**PIANO ATTUATIVO N. 07/2019 IN VARIANTE AL PGT IN VIA ALBANIA**  
**Ambito di trasformazione AC3\_PerMESSO di costruire D2\_Fabbricato esistente D1**

titolo del disegno  
**ADEMPIMENTI A PARERE MOTIVATO**

Il presente documento è finalizzato alla VERIFICA DEGLI ADEMPIMENTI richiesti dal **PARERE MOTIVATO positivo A CONDIZIONE** emesso dall'Autorità Competente in sede di VAS, prot.0034888/GB del 23/11/2010, e più precisamente al punto di vista di:

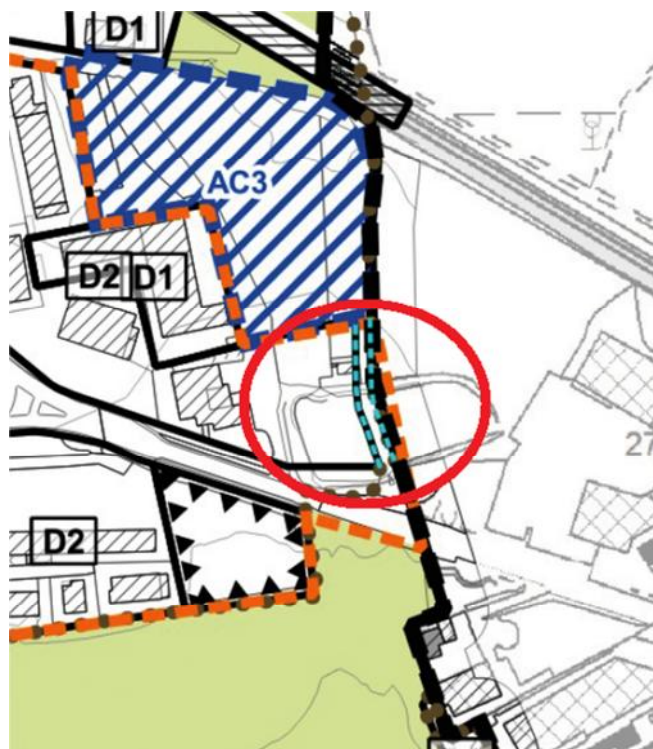
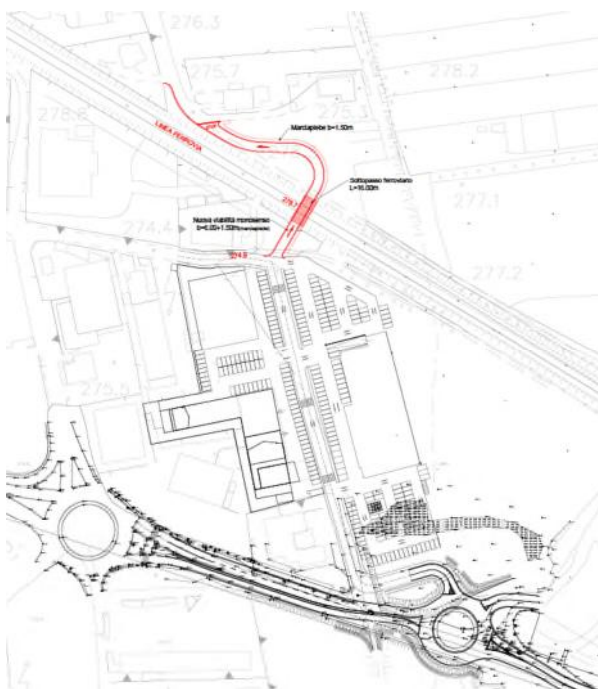
*Il mancato rispetto delle prescrizioni della scheda d'ambito, come sopra rilevato, non consente di affermare la coerenza con il PGT vigente e con la variante parziale adottata;*

*- l'assetto plani-volumetrico proposto (edifici e viabilità) non persegue in maniera adeguata gli obiettivi di ricostruzione e mantenimento del varco ecologico, anzi così come proposto, ne pregiudica ulteriormente la funzionalità, non garantendo le misure prescrittive previste dal PGT vigente e non dimostrando la funzionalità del sottopasso faunistico proposto;*

**Il progetto è coerente con la scheda d'ambito AC3** in quanto pone l'edificio realizzando con ampio margine di lontananza rispetto al confine del piano, permettendo, di fatto, la realizzazione del passaggio faunistico.

Anzi è lo stesso progetto di piano attuativo – area conformata D2 non soggetto ad indicazioni del Parco – che nell'ambito sia del vigente PGT che nella sua Variante parziale prevede una strada di accesso direttamente lineare ed a confine con il comune di Arsago Seprio a partire dalla Strada Statale del Sempione, che **ne prevede il suo spostamento verso i fabbricati esistenti, di fatto permettendo la realizzazione di quanto proposto nell'Allegato (Q) – Parco del Ticino. Promozione corridoio ecologico.**

**PGT Vigente. L'area conformata (D2) non soggetta ad indicazioni del Parco. Cerchiata in rosso la strada prevista di accesso all'area da conformare AC3 di collegamento con la Strada Statale del Sempione.**

**Variante al PGT vigente. L'area conformata (D2) non soggetta ad indicazioni del Parco. Cerchiata in rosso la strada prevista di accesso all'area da conformare AC3 di collegamento con la Strada Statale del Sempione.**

### Strade da indagare secondo la Provincia di Varese

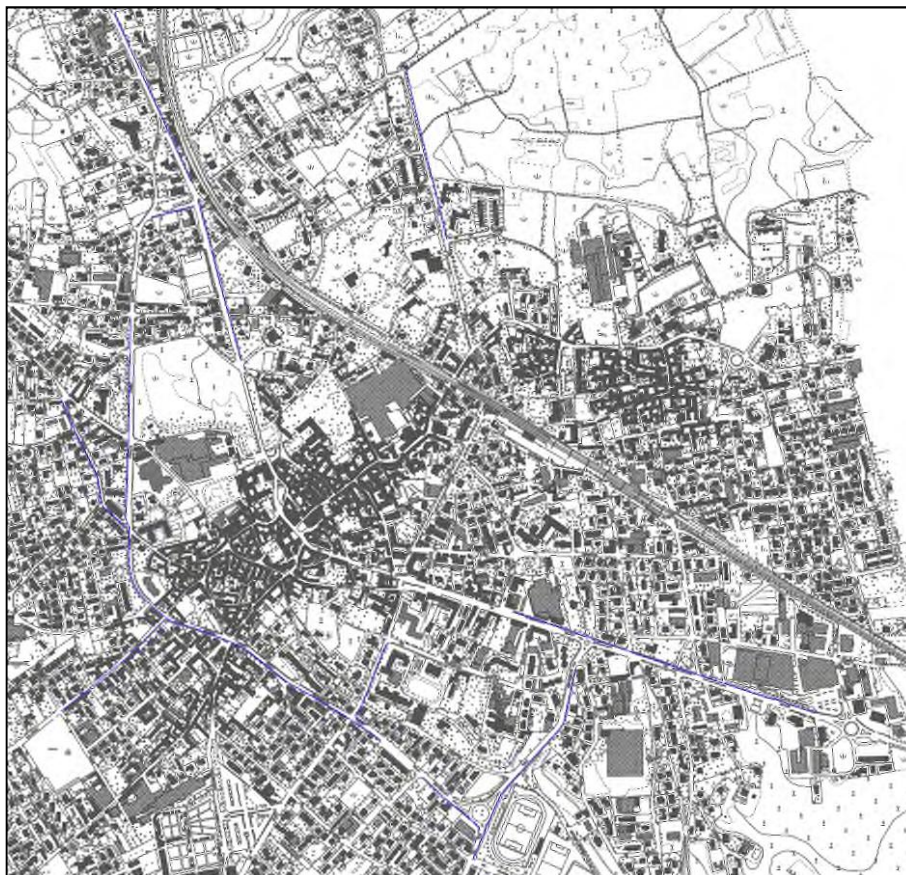
*Viabilità: nell'allegato S non sono stati indagati, come invece proposto da Provincia, gli effetti della variante sul traffico in attraversamento al fine di valutare se l'incremento dei veicoli sulla rete possa*

*provocare interferenze potenzialmente pericolose nelle zone di intersezione e nei punti di attraversamento pedonale verificando nel contempo i percorsi ciclabili e pedonali dell'area.*

Per il tema della sostenibilità viabilistica, le due strade citate dalla provincia di Varese, Corso della Repubblica (in giallo nella figura seguente) e Via Giusti (in rosso nella figura seguente), delineano una effettivamente importante dorsale Nord-Sud per la città di Somma Lombardo. Tuttavia l'imbocco a tale dorsale si trova sulla SS 33 ad 1 km in direzione Nord-Est dall'intervento in progetto (cerchio azzurro nella figura seguente).

Vista l'entità di indotti potenzialmente generata dalle 3 medie strutture di vendita, si ritiene adeguata l'estensione dell'area analizzata nello studio: oltre ad aver analizzato la rete considerata, è stato fatto un focus sulle principali intersezioni evidenziate in figura (in rosso quelle esistenti e in azzurro quella progettuale).

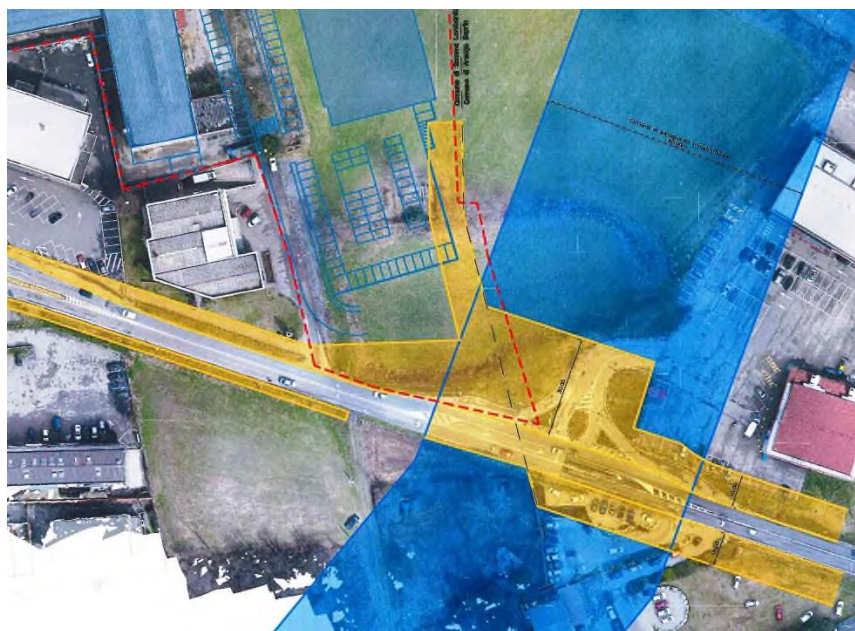
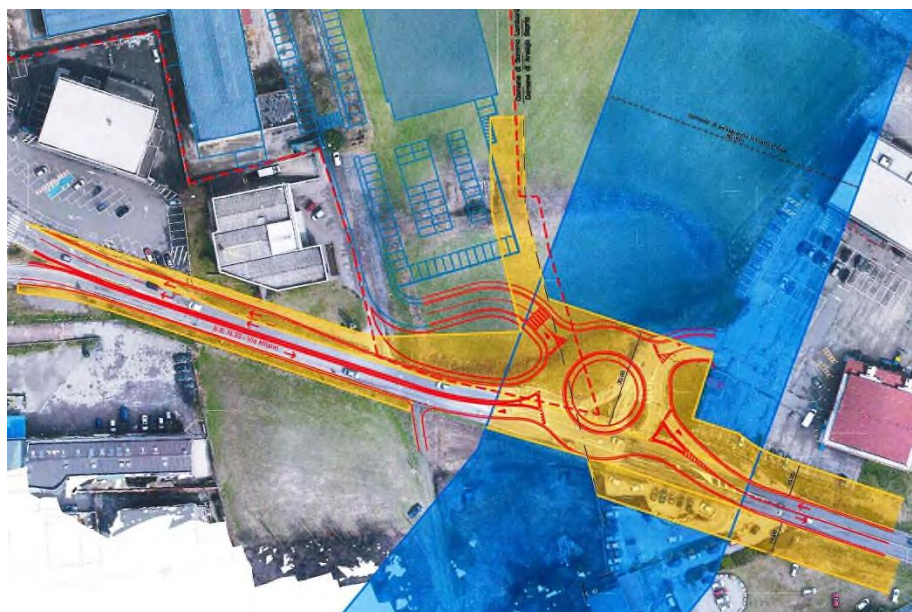
*Rotatoria lungo la SS33: la conformazione della rotatoria, con la presenza di due bracci di ingresso/uscita a nord non consentirà l'inserimento della strada di PTCP S-20, senza l'esecuzione di importanti interventi di rifacimento. Il corridoio di salvaguardia infrastrutturale del progetto S-20 con valenza prescrittiva di cui all'art. 12 comma 4 delle N.d.A. del PTCP e dovrà essere predisposta una soluzione progettuale dell'intersezione compatibile con la prosecuzione in direzione nord del tracciato provinciale e con la realizzazione della fascia di ambientazione prevista dall'art. 15.*

Le indicazioni pianistiche sia del PGT del comune di Somma Lombardo che di quello di Arsago Seprio, **significano aree per ampliamento stradale all'interno del vincolo prescrittivo del collegamento Besnate-Malpensa/S-20.**

**Gli ampliamenti stradali previsti dai PGT di Somma Lombardo ed Arsago Seprio all'interno del vincolo prescrittivo della bretella Besnate\_Malpensa/S-20.**

**La rotatoria posizionata all'interno del limite degli ampliamenti stradali previsti dai PGT.**

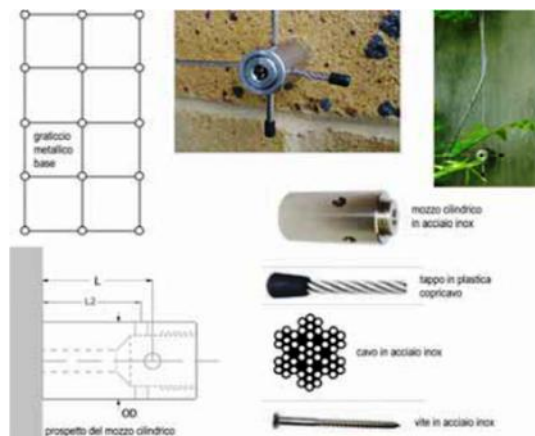
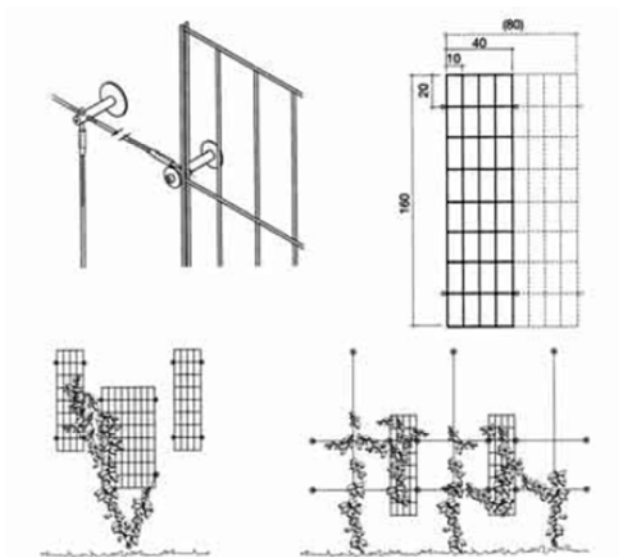
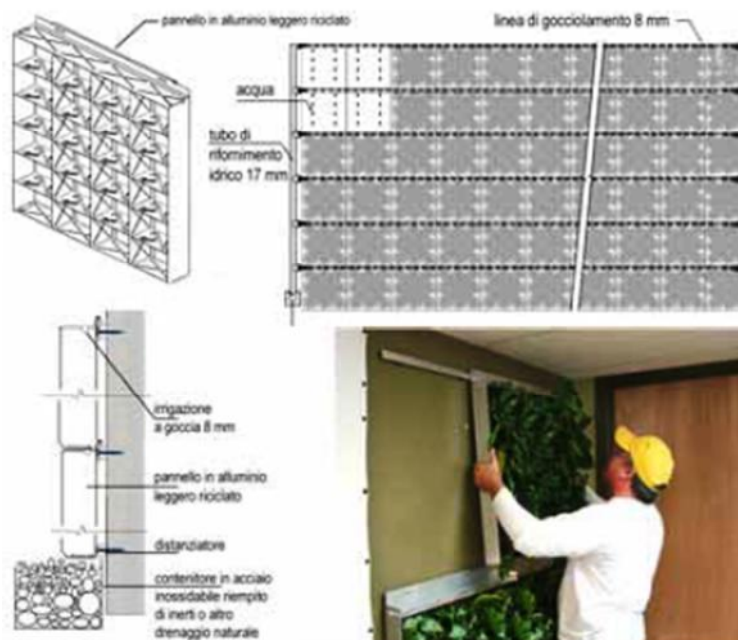
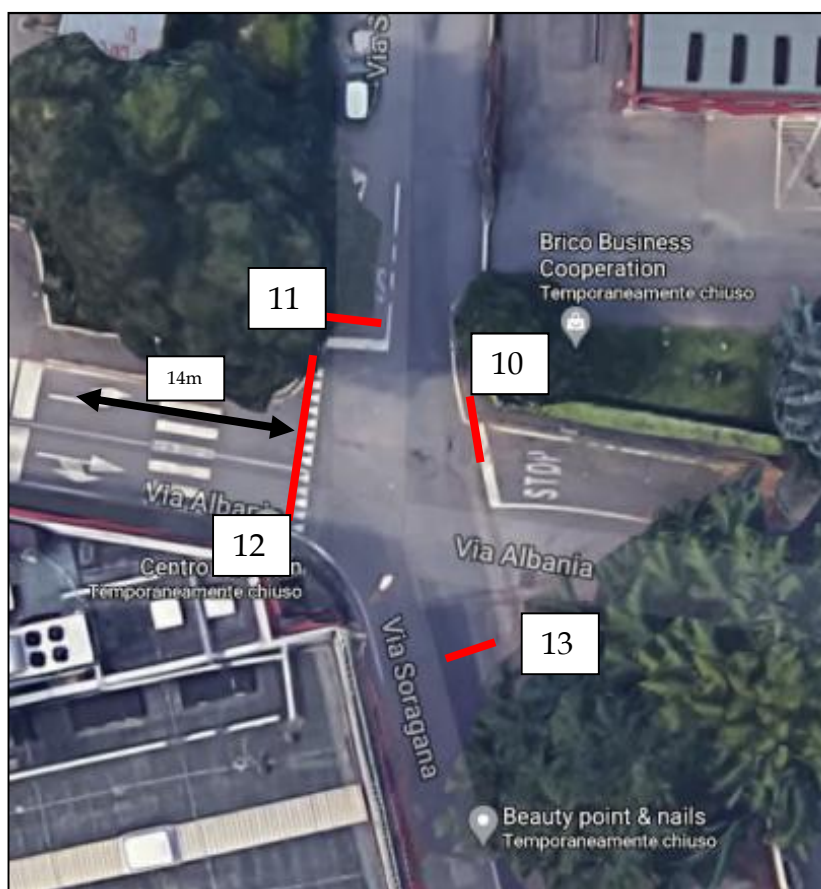
*Paesaggio: un'attenta pianificazione, con gestione differente delle aree esterne, del verde e delle volumetrie potrebbe evitare di produrre quello spaesamento indotto a chi percorre la viabilità lungo questo tipo di tessuto urbano, proporre soluzioni di parcheggio più razionali (non sovradimensionate e non solo a raso) a servizio dell'utente e una schermatura a verde lungo gli affacci sulla strada principale e verificare la possibilità di accessi alternativi da nord evitando la realizzazione della rotatoria.*

**Il trattamento delle facciate limite degli edifici avverrà come da AUTORIZZAZIONE PAESAGGISTICA ORDINARIA n. 54/2019, prot. 0032402 del 19/11/2019.**

**Nell'ambito della Richiesta di Autorizzazione Paesaggistica Ordinaria per il rilascio di autorizzazione edilizia alla costruzione dell'edificio qui descritto, l'intervento di mitigazione delle facciate verrà dettagliatamente presentato sia nei prospetti che nei particolari costruttivi.**
